**AVIS RELATIF A LA PROTECTION
CONTRE LES EVENTUELS EFFETS NOCIFS ET NUISANCES
PROVOQUES PAR LES RAYONNEMENTS NON IONISANTS
GENERES PAR DES ANTENNES EMETTRICES STATIONNAIRES**

Commune : LIEGE - Exploitant : ORANGE

Référence exploitant : 402L1_1 / 30311L1_2 / 40311L1_2 / 50311L1_1

Rapport n° 1077 / 2023

Figure 2 : Vue en plan des installations d'antennes dans un rayon de 300 mètres autour de l'installation faisant l'objet de la demande d'avis

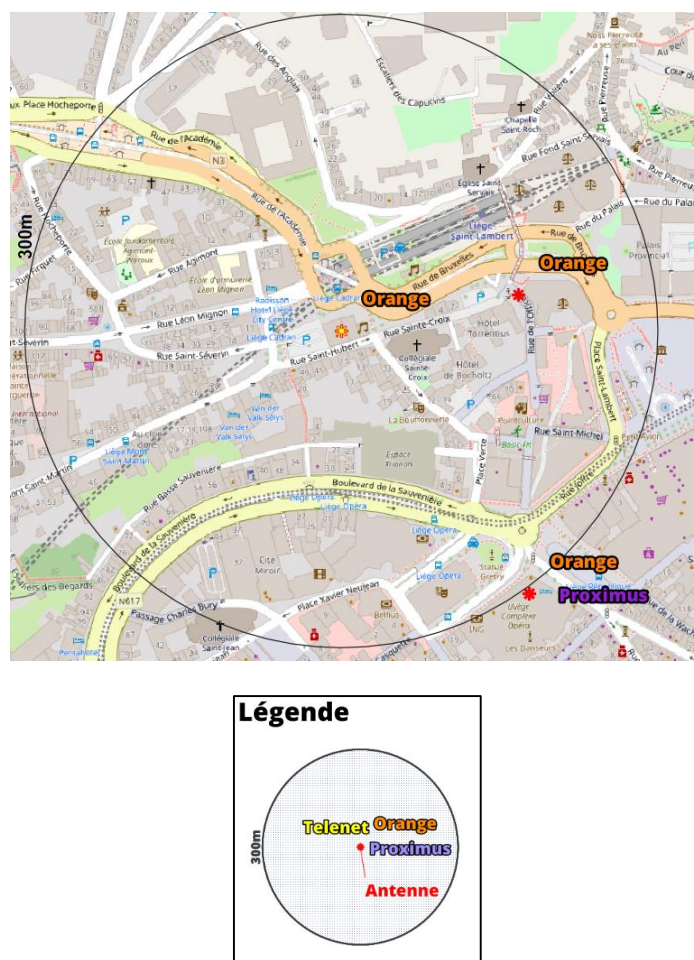
Compte tenu du nombre d'installations localisées dans la figure 2, il apparaît que l'intensité du rayonnement électromagnétique généré, dans les lieux de séjour situés à proximité de l'installation référencée dans le paragraphe 2, par l'ensemble des antennes émettrices stationnaires de l'ensemble des exploitants du même site d'antennes émettrices stationnaires respecte la limite fixée à l'article 4, § 2 du décret.
